Sag: Skærbæk skole	Sag nr. 17-041		Åboulevarden 1, 8000 Aarhus C www.friis-moltke.dk	Tlf: 72 10 00 52
Emne: Dørskema s. 2	Tegn. nr. A.X.644.s2		Hack Kampmanns Plads 1-3, 1. mf. DK 8000 Aarhus C www.taekker.dk	Tlf: 86 19 18 44
Revision: Revision iht. skyer	06.07.2020		Mindegade 13, DK 8000 Aarhus C www.mgarkitekter.dk	Tlf: 86 20 32 00
Dato: 2019.05.02	Papir: A3	Tegningsnummer: Fag Lokation A.X.14.E01 Tegningstype Løbenr./Etage

Sag: **Skærbæk skole**

Emne: Dørskema s. 4

Tegn. nr. **A.X.644.s4**

5709504#0 - 06 Lofter i mellembygning

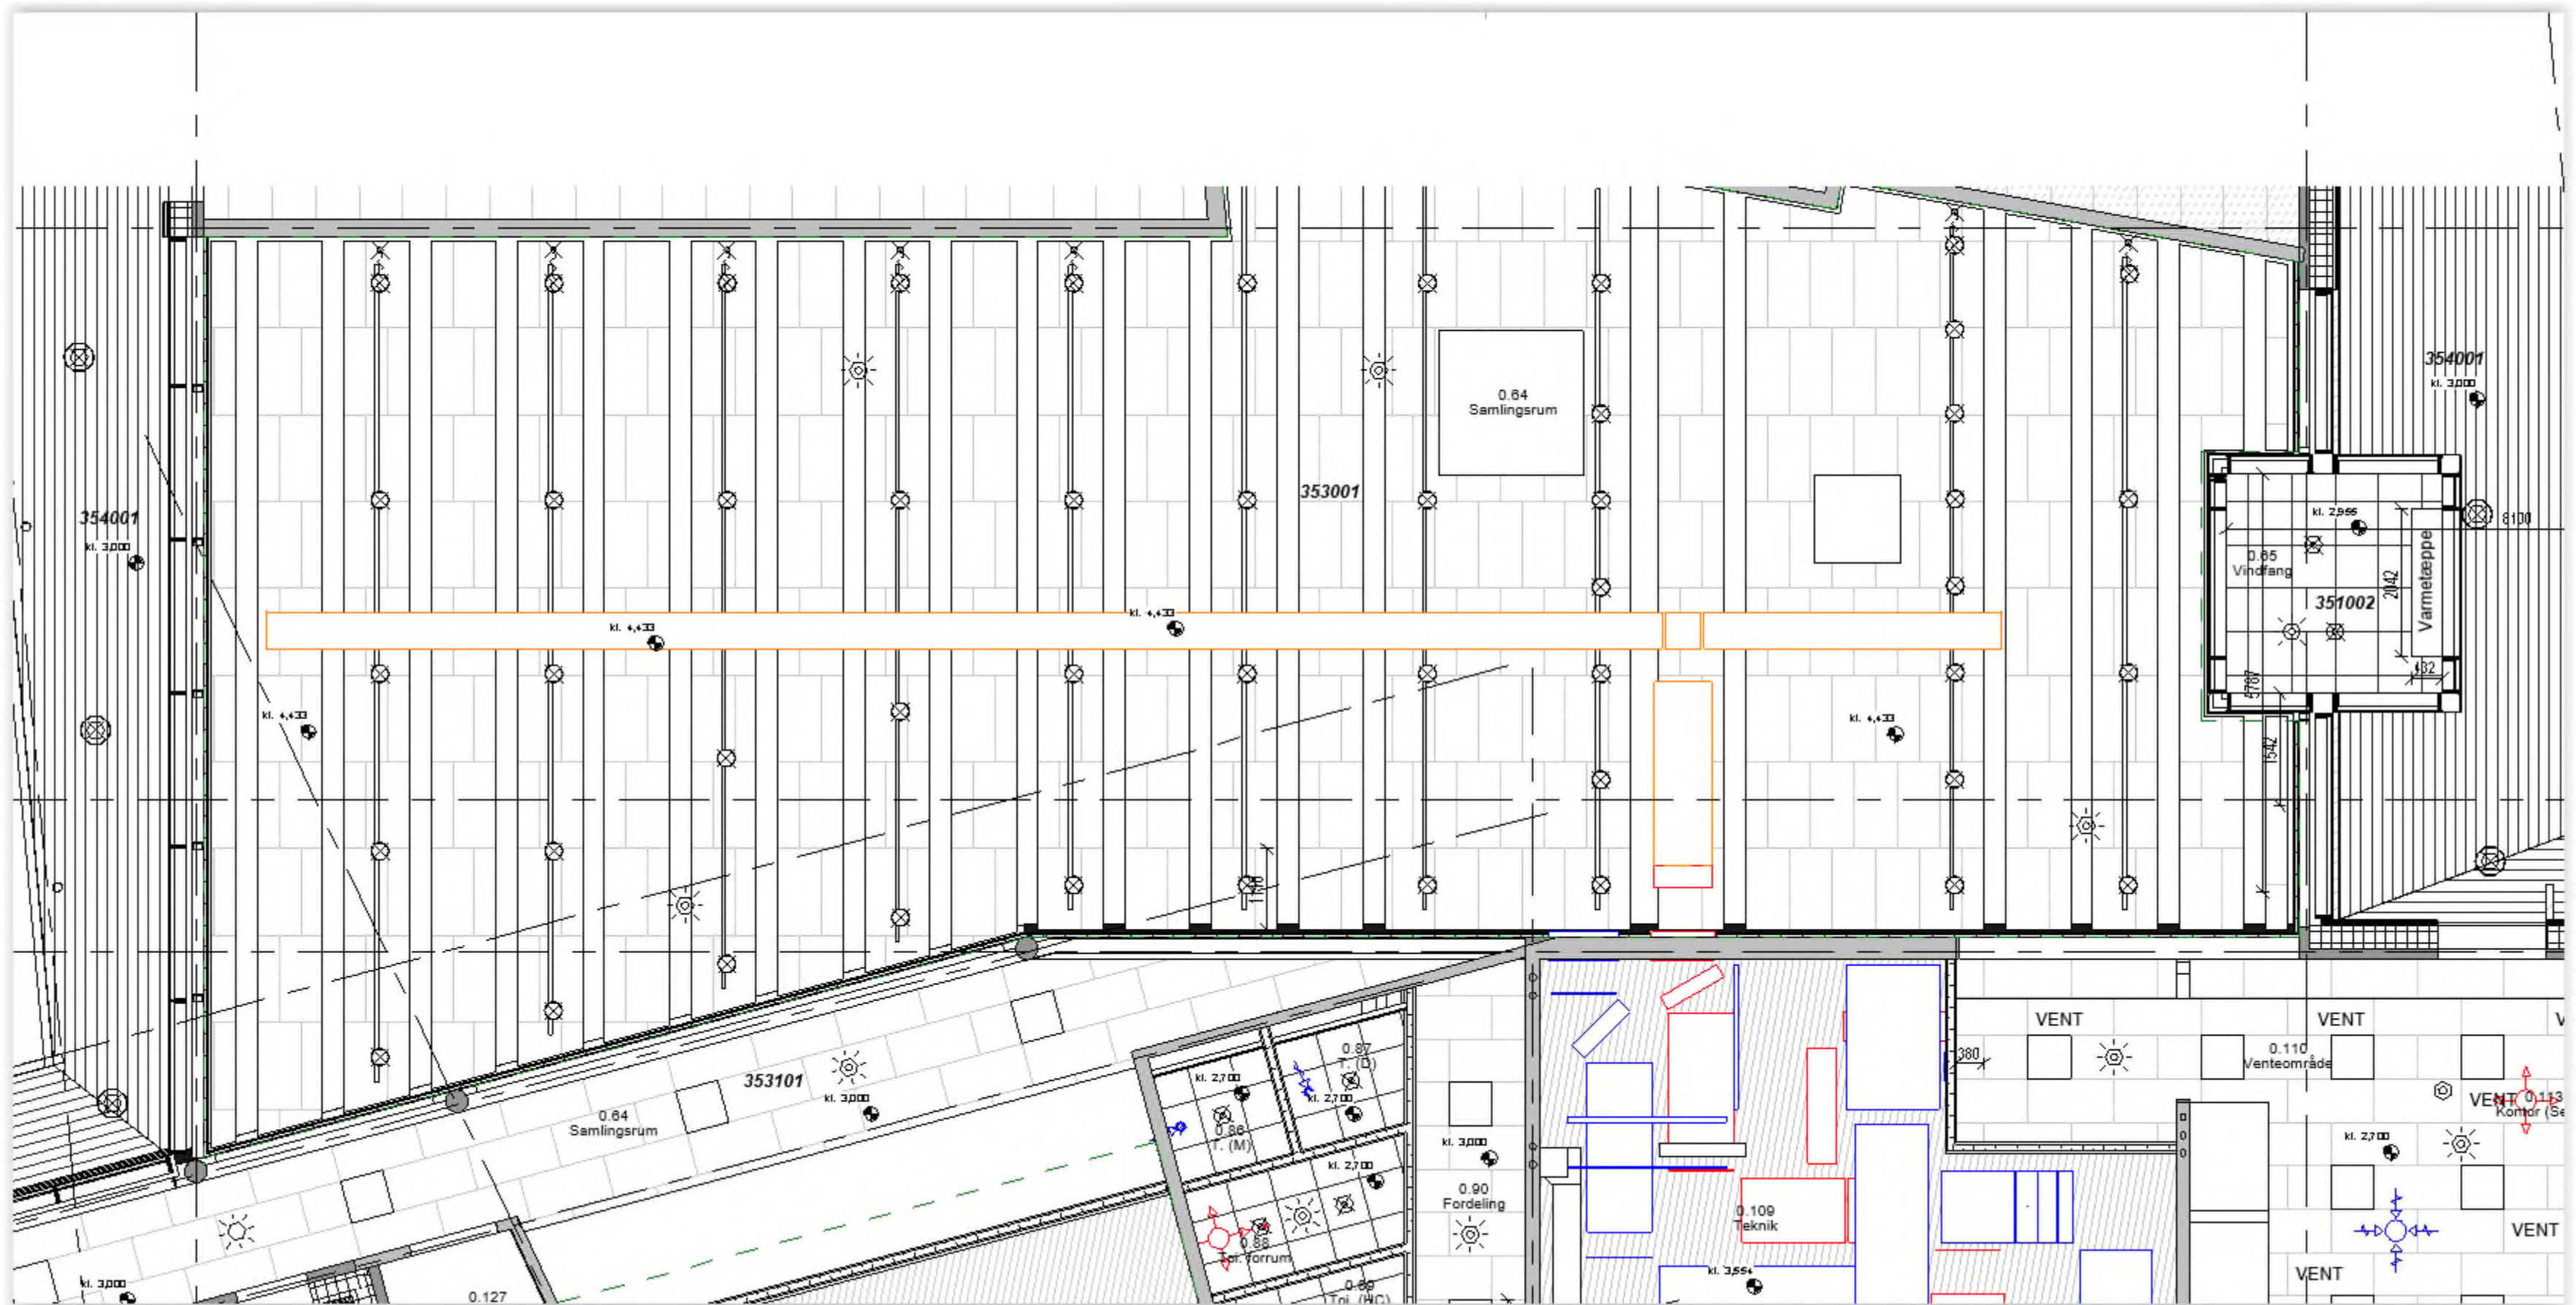
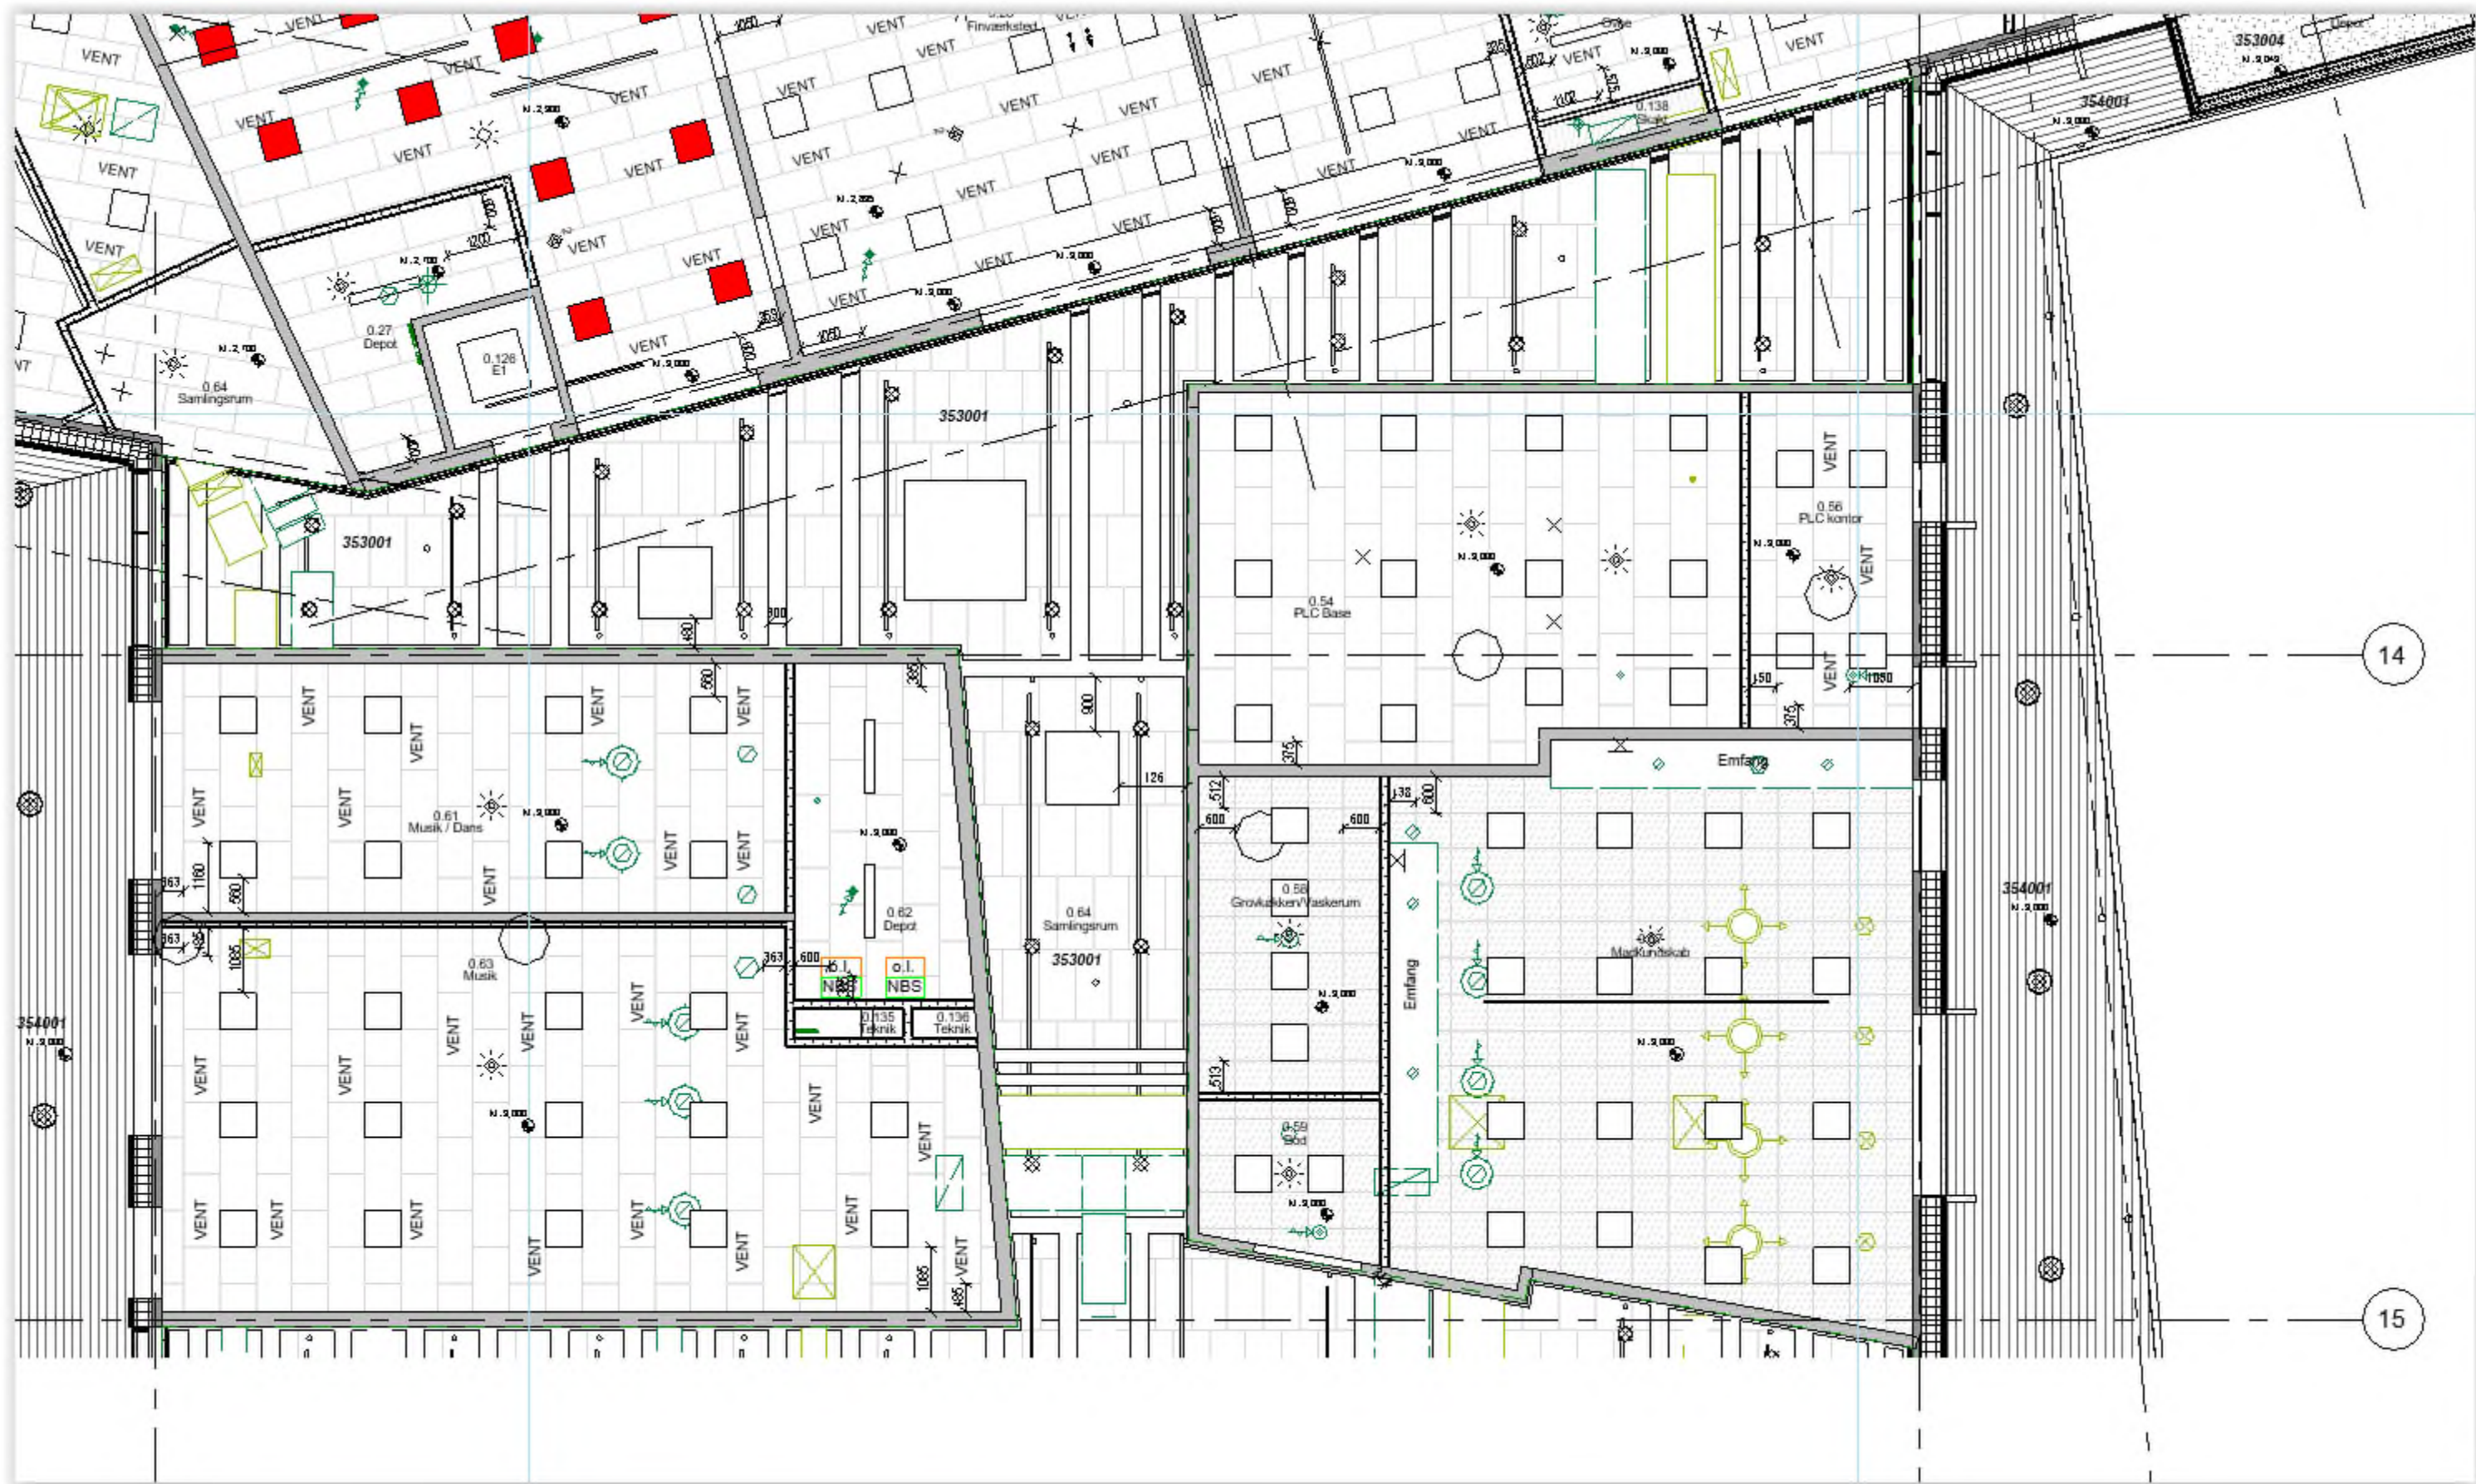
Der var et spørgsmål til lofter i mellembygningen fra jeres tømrerformand.

I kan se på loftplanerne i signaturforklaringen hvad bygningsdels nr. lofterne har og i materiale listen hvad det er for nogle lofter + farver.

Lofterne i mellembygningen skal mont. Mellem TT som vist

Mht. knæk i lofterne er det vist på 600mm (se loftplanerne)
